STUDER

STUDER A80/VU

Service Information 63/81 D/E

Diagram 1

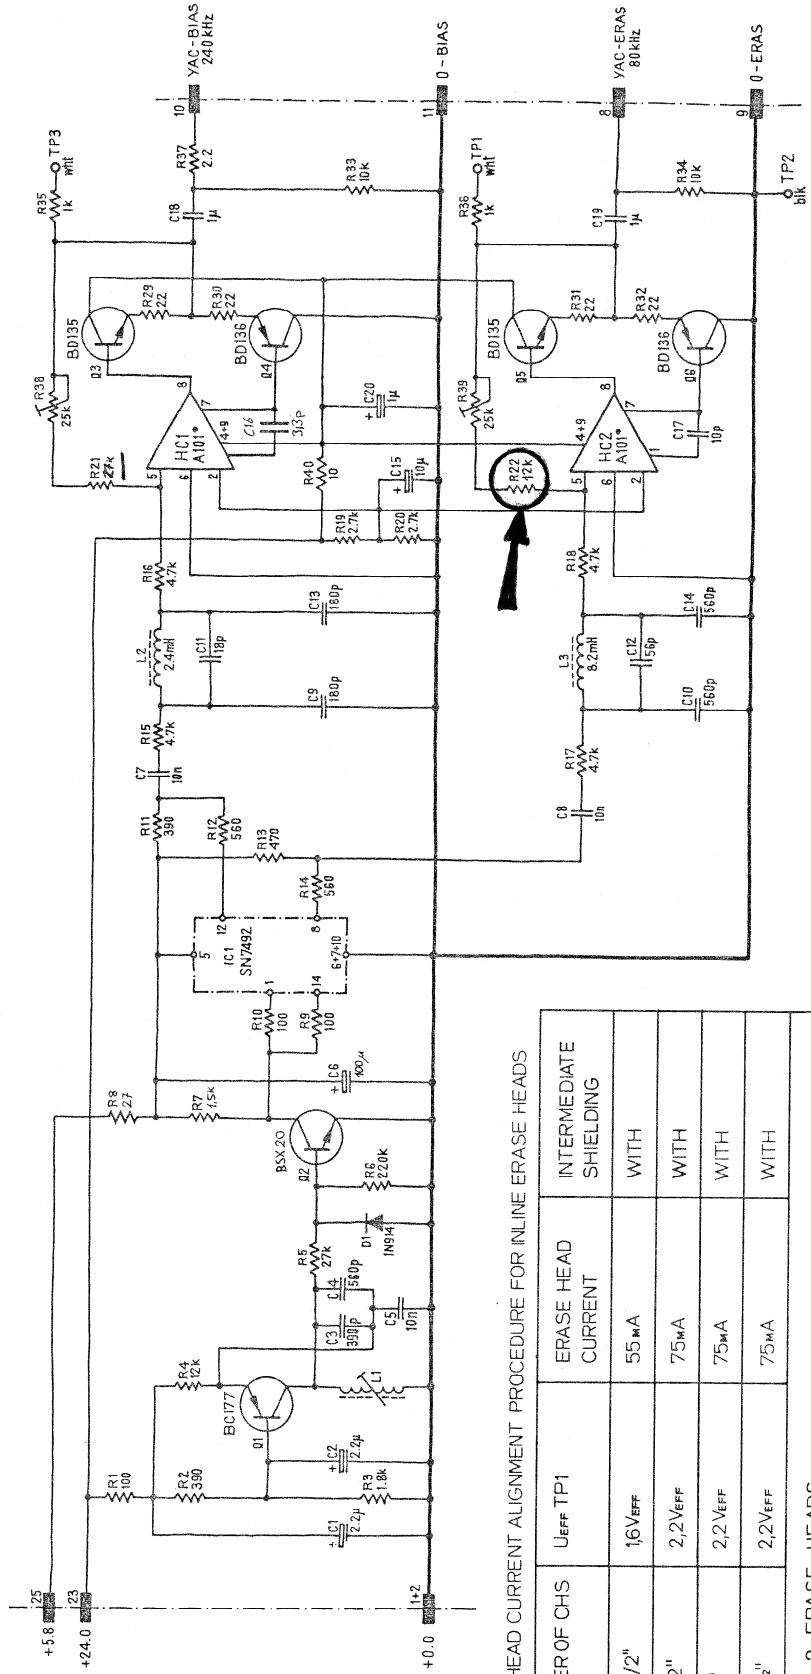
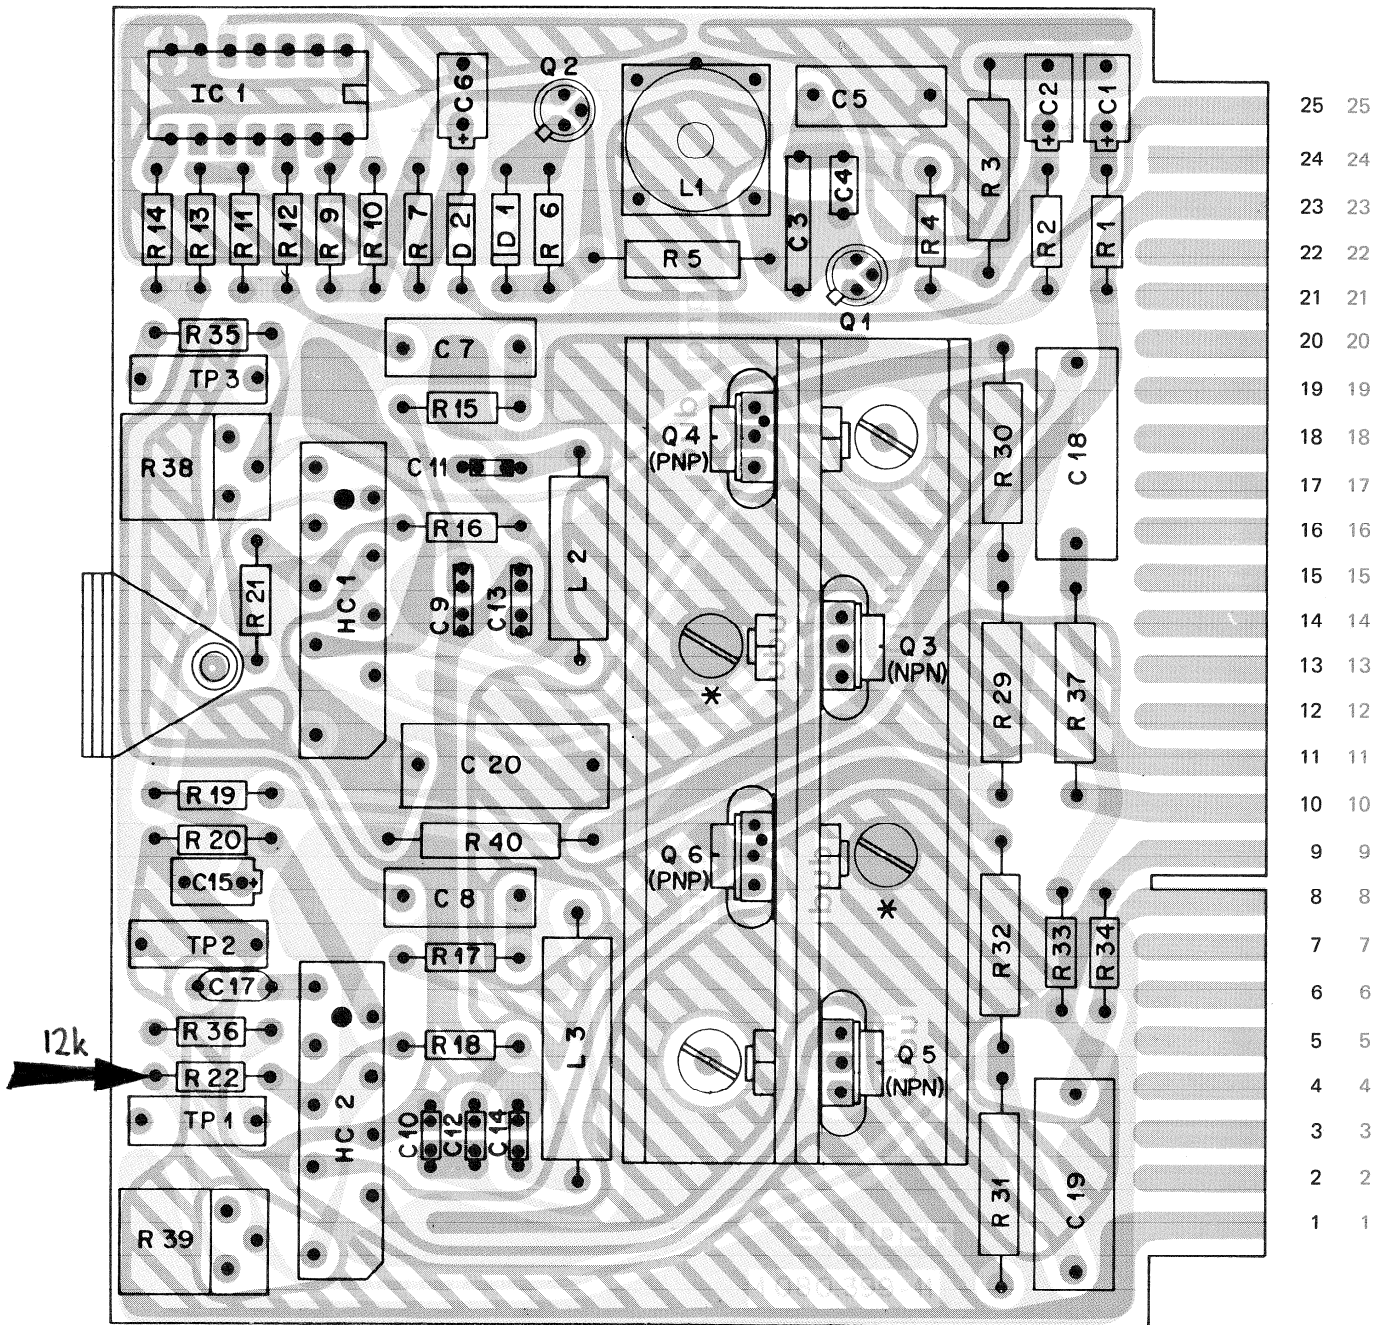
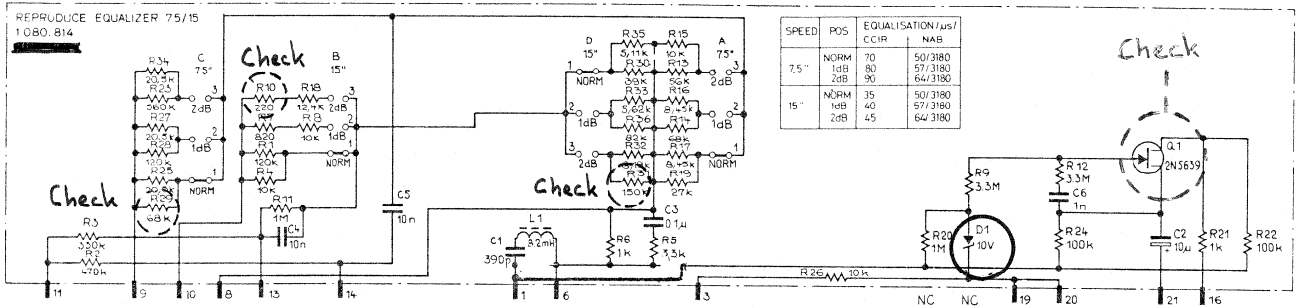
Der Einsatz der Inline Löschköpfe für 24 CH - 2" erfordert einen grösseren Regelbereich, da die Inline Löschköpfe eine kleinere Spannung benötigen. Um bei beiden Varianten (2 Löschköpfe oder Inline) im Einstellbereich zu liegen, ist folgende Modifikation nötig:

R22 (22k0hm) —————> 12k0hm 57.41.4123

The use of the Inline erase head for the 24 CH - 2" tape recorder caused the adjustment range to be increased, because inline erase heads need less voltage. To get compatibility, do the following modification:

R22 (22k0hm) —————> 12k0hm 57.41.4123

The standard adjustments for erase current is listed on diagram 1. Other adjustment values will be found in the test protocol under notes!

Diagram 2

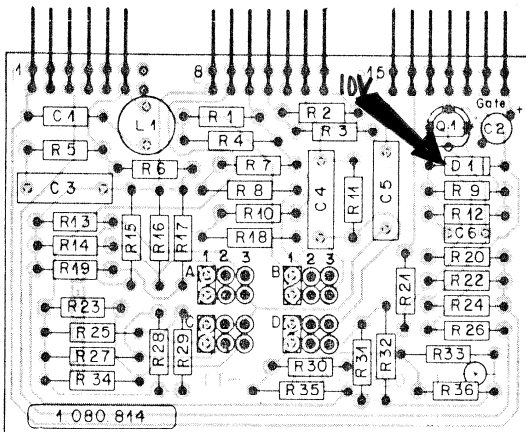
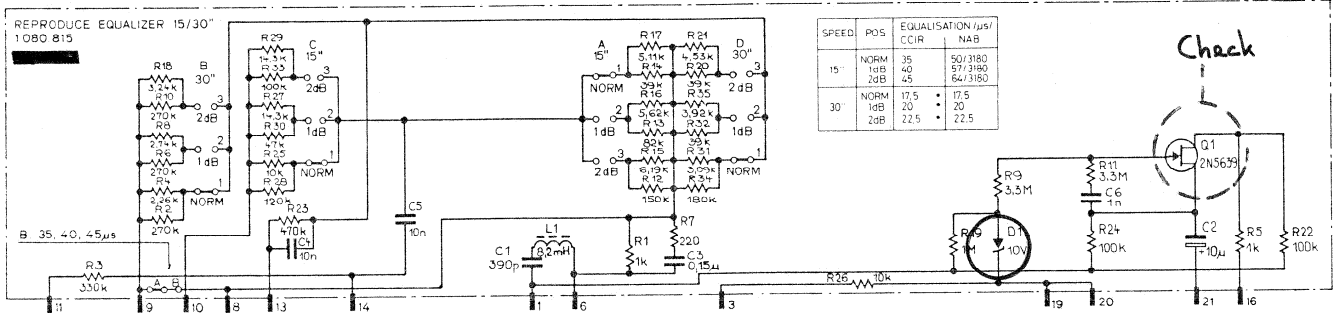
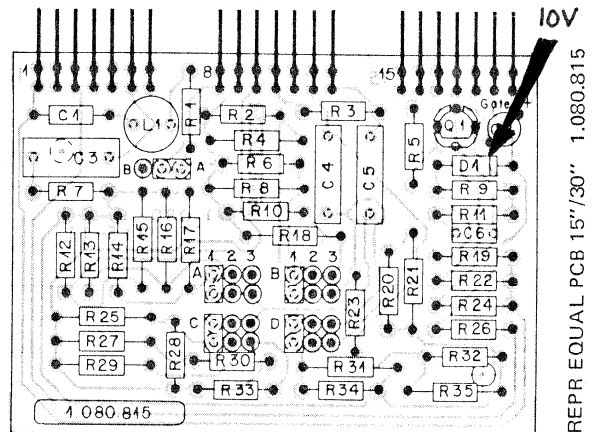
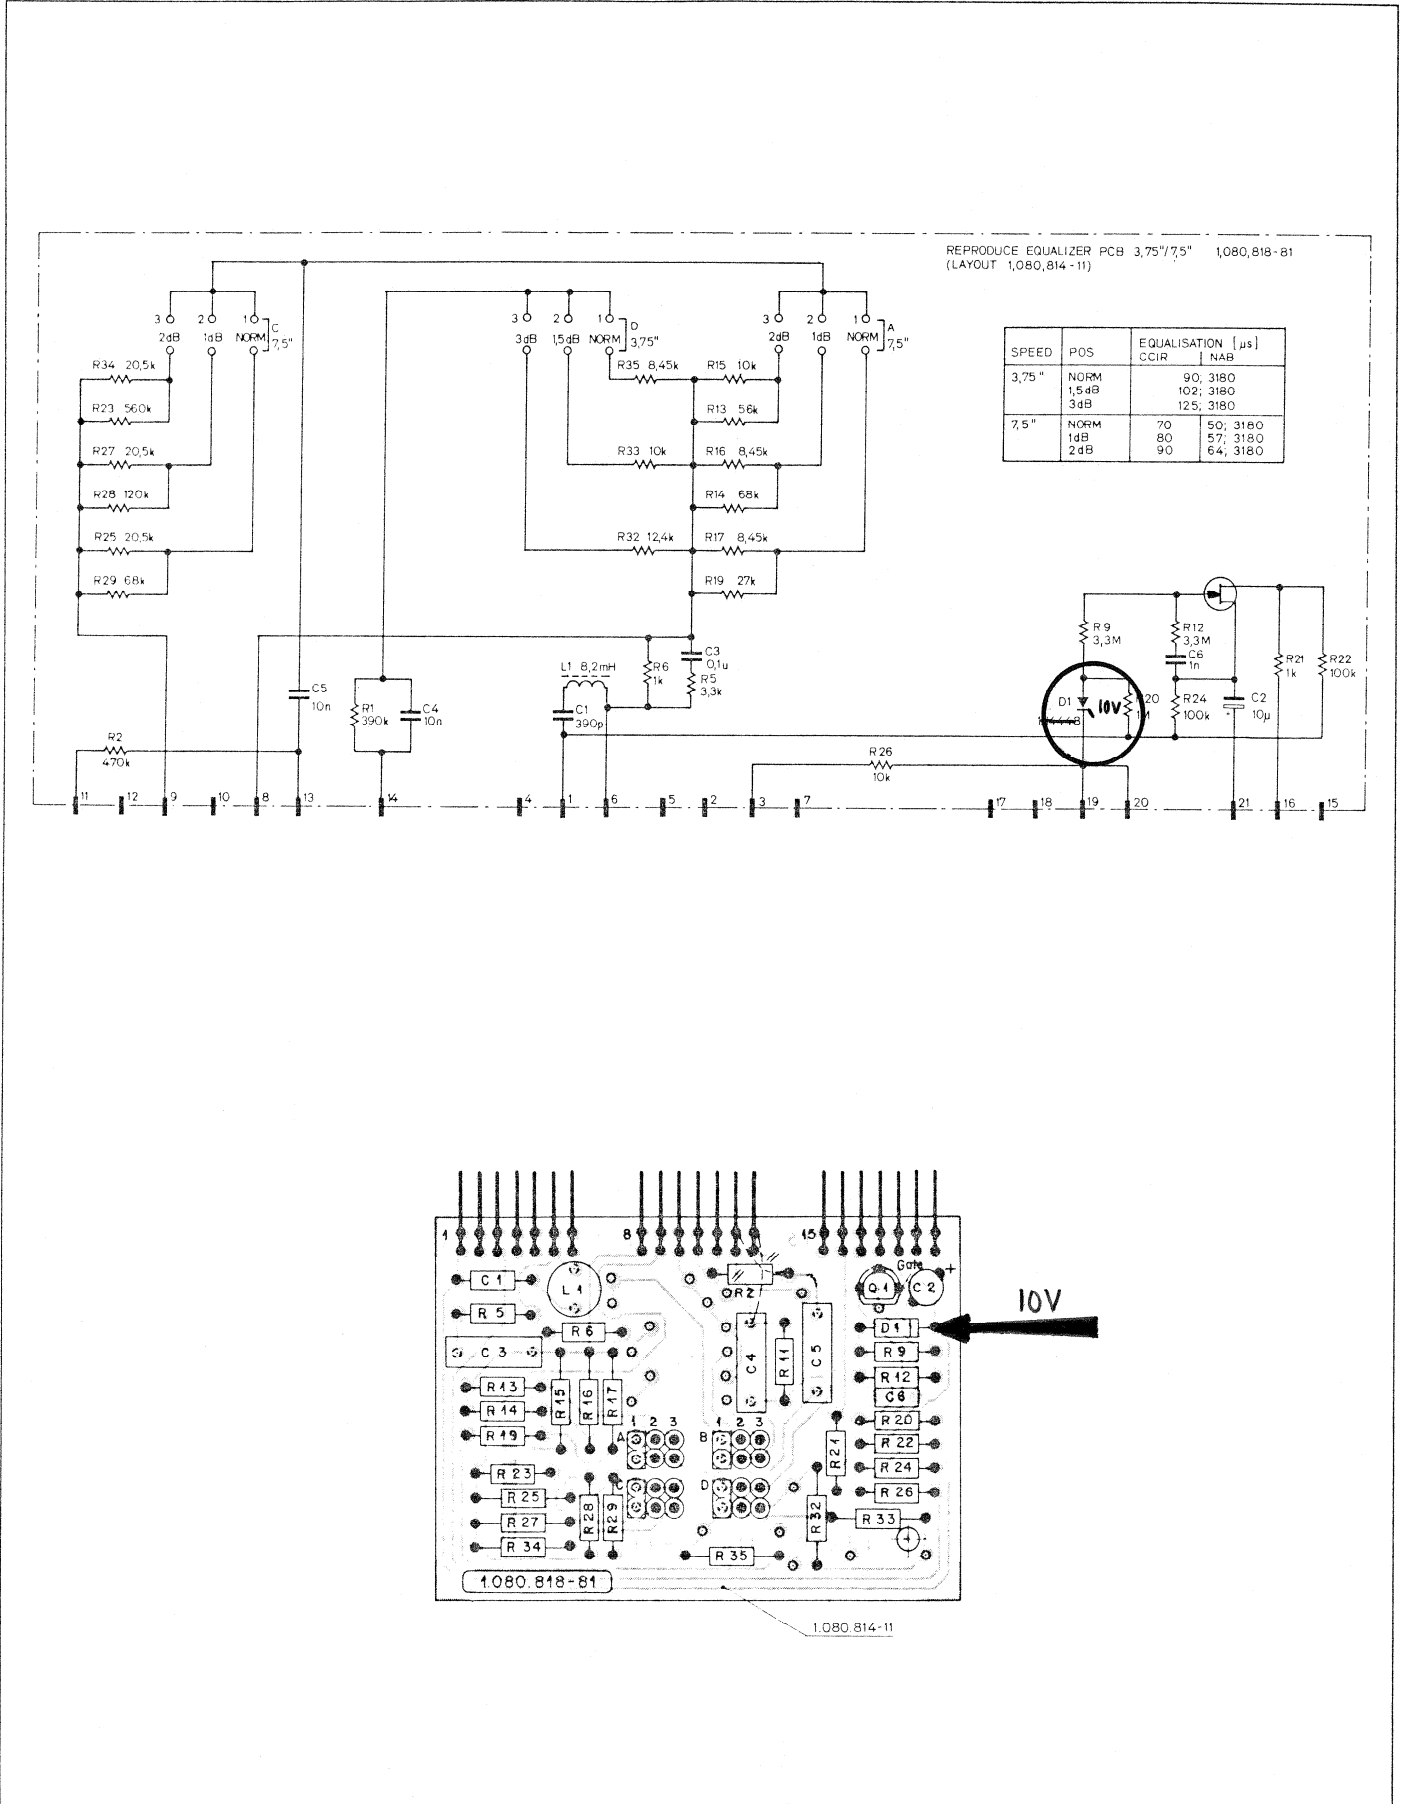
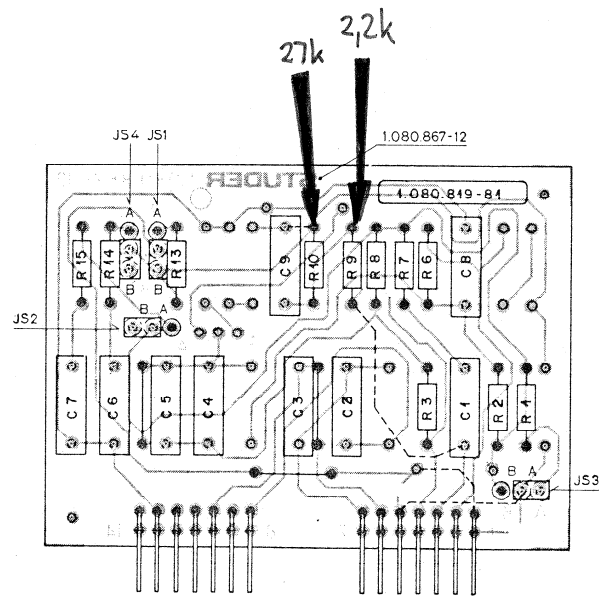
In allen Schemas ist der FET (Q1) falsch gezeichnet. Pfeil zeigt nach dem Gate.

In all the diagrams the FET (Q1) is drawn the wrong way. Arrow must face to the gate.

Ueberprüfen im Schaltbild 1.080.814, dass R10 220 Ohm, R29 68 kOhm und R31 150 kOhm ist.
Siehe Schema 2.

Please check in diagram 1.080.814 that R10 is 220 Ohm, R29 68 kOhm and R31 150 kOhm.
See diagram 2.
